**Bebauungsplan „Alte Gärtnerei“, Gemeinde Dirmstein
Schalltechnische Untersuchungen
Ergänzende Stellungnahme zum Gutachten Nr. 5021**

in der Anlage übersenden wir Ihnen unsere ergänzende Stellungnahme zum Gutachten Nr. 5021 vom 27.09.2014 betreffend die schalltechnischen Untersuchungen für den Bebauungsplan „Alte Gärtnerei“ der Gemeinde Dirmstein.

Bebauungsplan
 "Alte Gärtnerei"
 Gemeinde Dirmstein

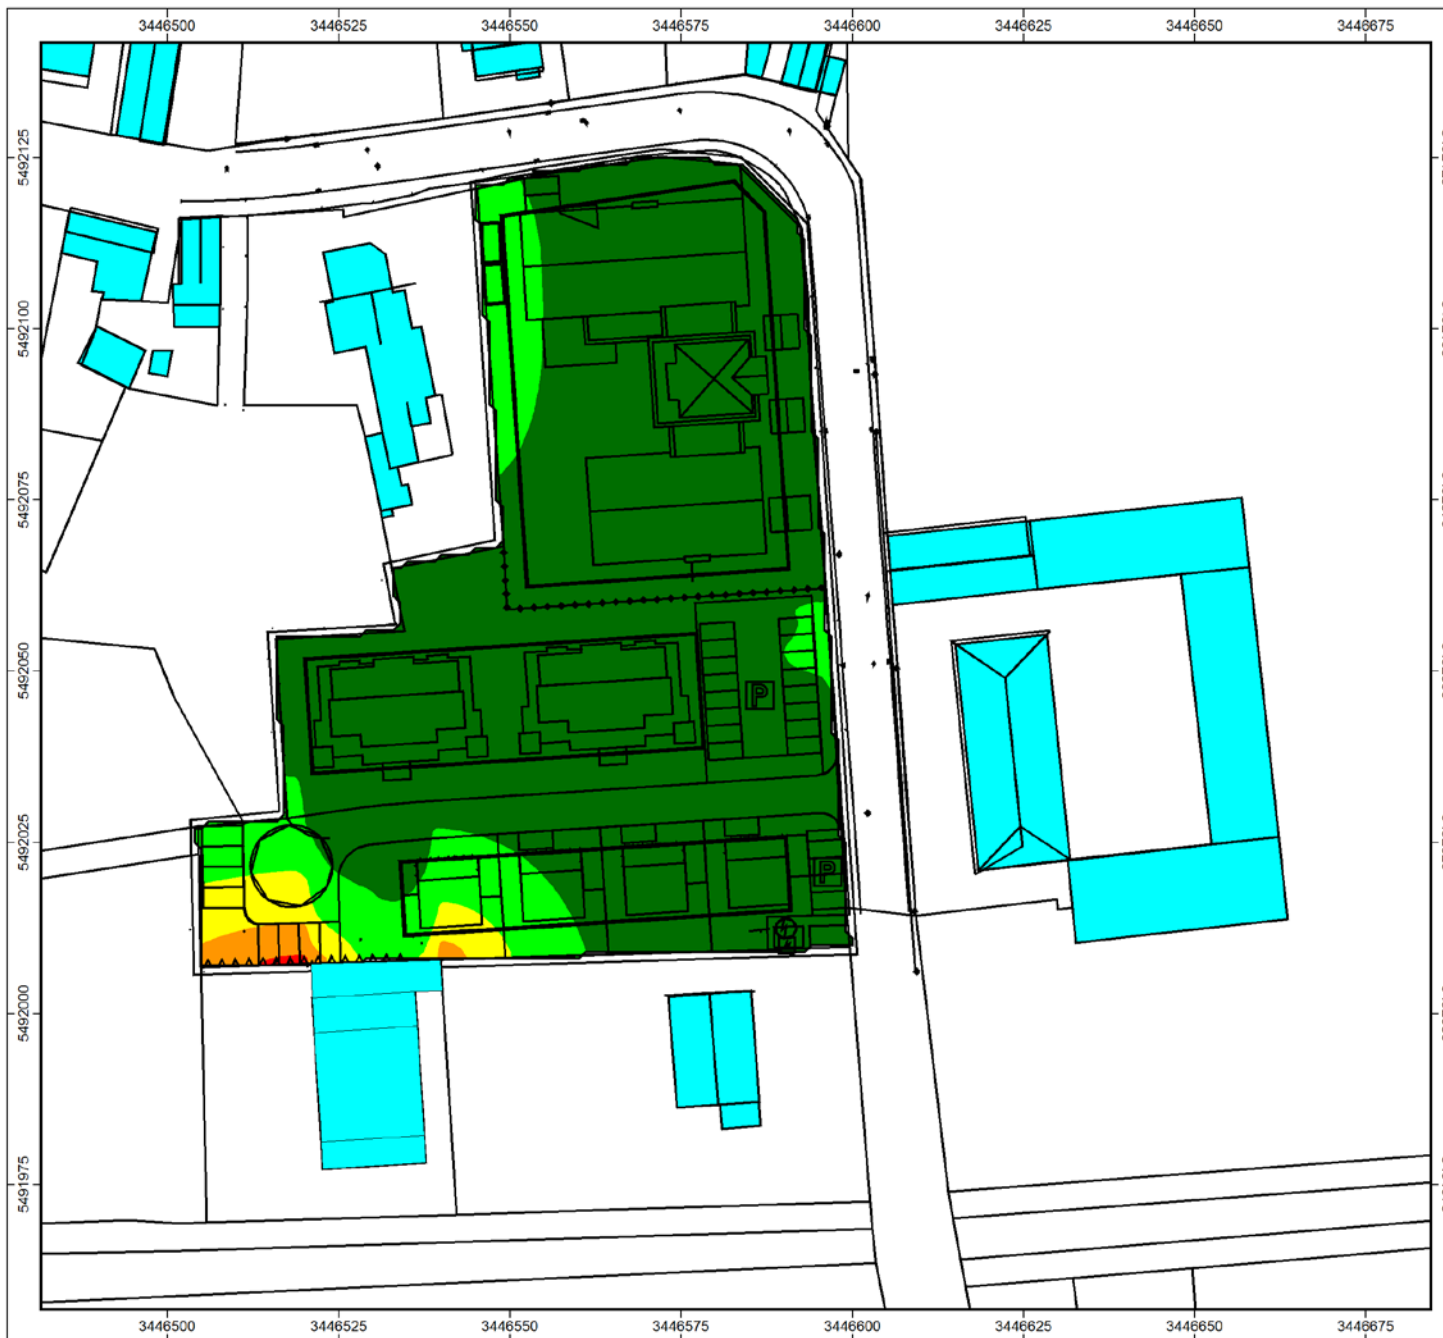
Auf Grundlage der anlagenbetreiberseitigen Angaben wurden die Emissionsansätze für das Rechenmodell ermittelt. Neben der Schallabstrahlung des Schreinereigebäudes und der Freiflächentätigkeiten auf dem Betriebshof wurde auch die Schallabstrahlung des im Gutachten Nr. 5021 vom 27.09.2014 als „Lager II und Zuschnitt“ bezeichneten Anbaus nördlich des Schreinereigebäudes berechnet.

Bei der Schallausbreitungsrechnung wurde während der Zuschnittsarbeiten im Lager II, die mit zwei Stunden pro Tag angegeben wurden, ein Rauminnenpegel von $L_{eq} = 90$ dB(A) den Berechnungen zugrunde gelegt.

Zum Schutz der geplanten Bebauung im Geltungsbereich des Bebauungsplans „Alte Gärtnerei“ vor unzulässigen Gewerbegeräuschen wurden folgende Schallschutzmaßnahmen für erforderlich gehalten:

- Errichtung einer Lärmschutzwand mit einer Länge von ca. 30 m und einer Höhe von 3,5 m über dem Geländeniveau des Plangebiets entlang der Grundstücksgrenze.
- Die gegenwärtig offene Ostfassade des Lagers II, in dem sich auch der Zuschnitt befindet, muss baulich geschlossen werden.
